お客様ご自身で移設した装置のレベリングマウント高さの確認のお願い

DFL7360FH、DFL7361、DFL7362

誤記のご報告

DFL7360FH

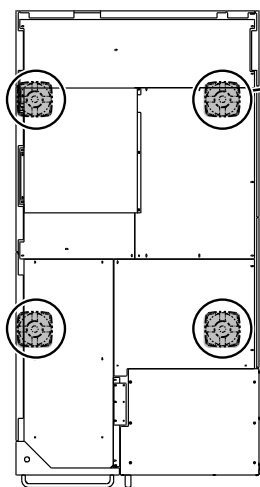
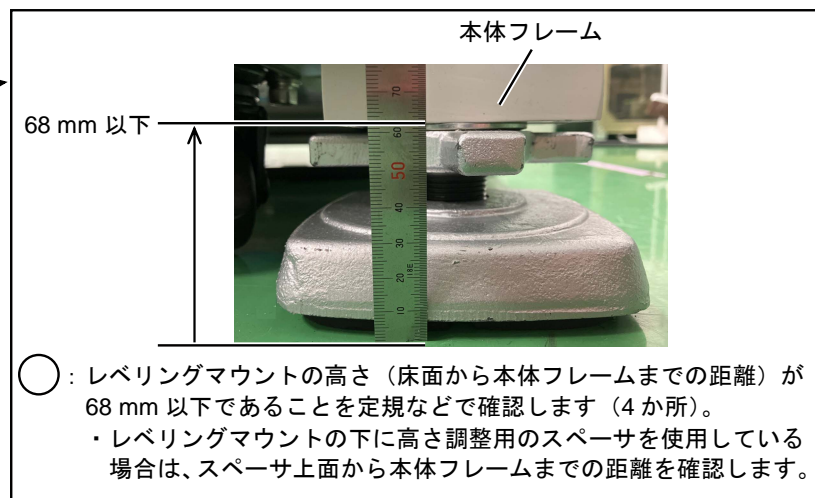
誤った上限値 (マニュアルの誤記)	正しい上限値
95 mm	68 mm

DFL7361

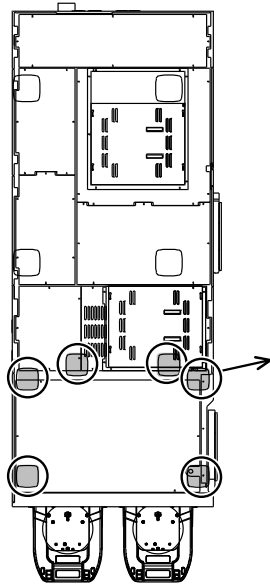
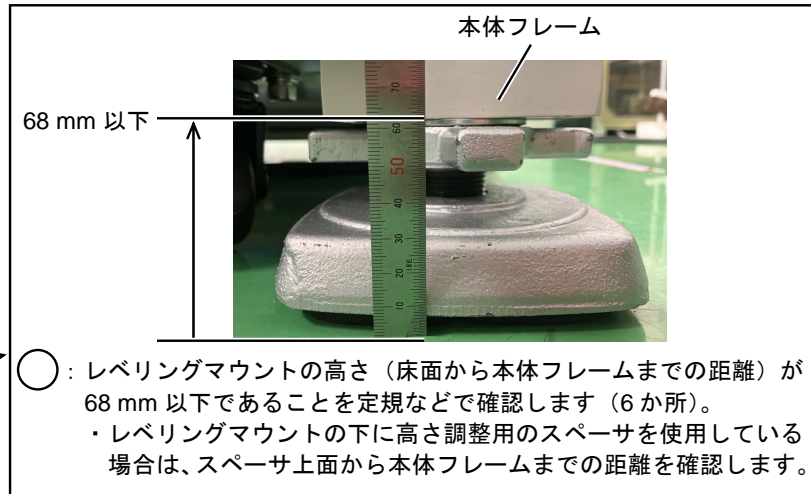
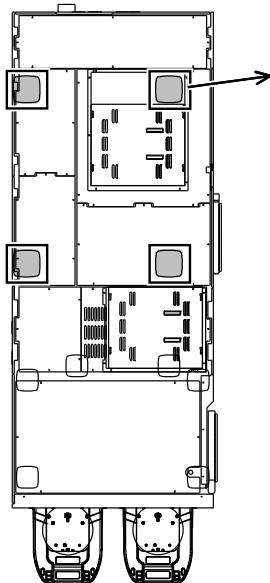
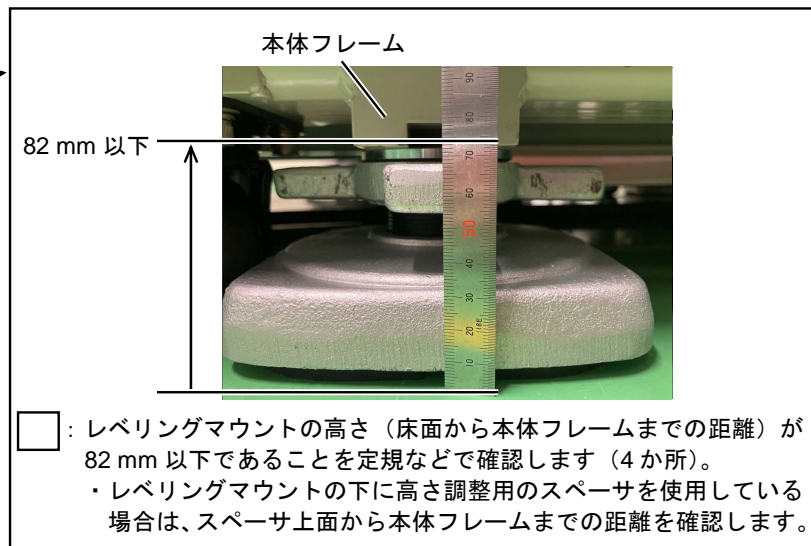
誤った上限値（マニュアルの誤記）	正しい上限値
95 mm	搬送部：68 mm 加工部：82 mm

DFL7362

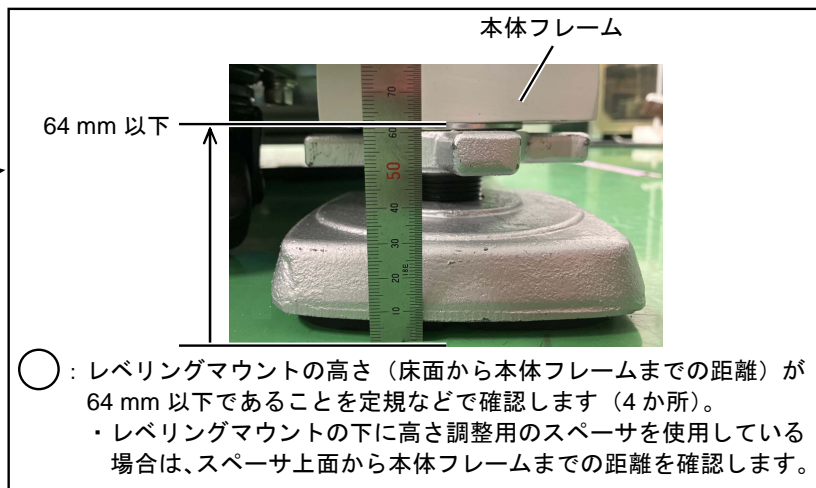
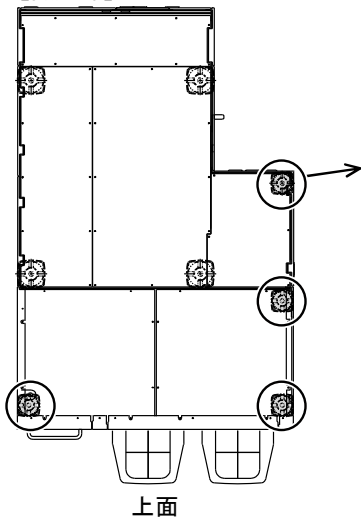
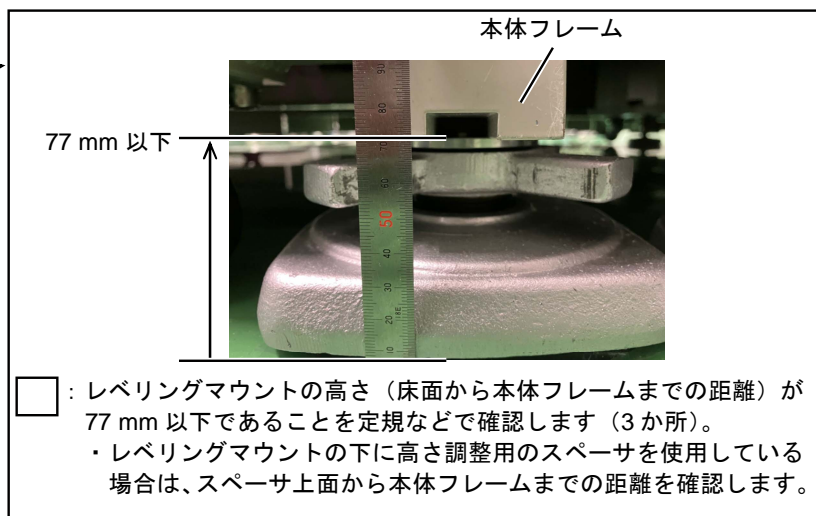
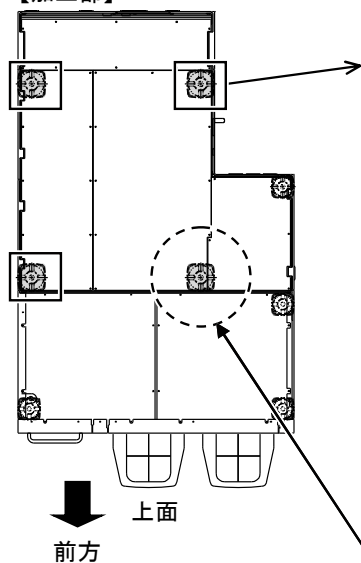
誤った上限値（マニュアルの誤記）	正しい上限値
95 mm	搬送部：64 mm 加工部：77 mm

加工部の前方右側面側（下図点線の丸）のレベリングマウントは確認しないでください。

このレベリングマウントは、確認しないでください。
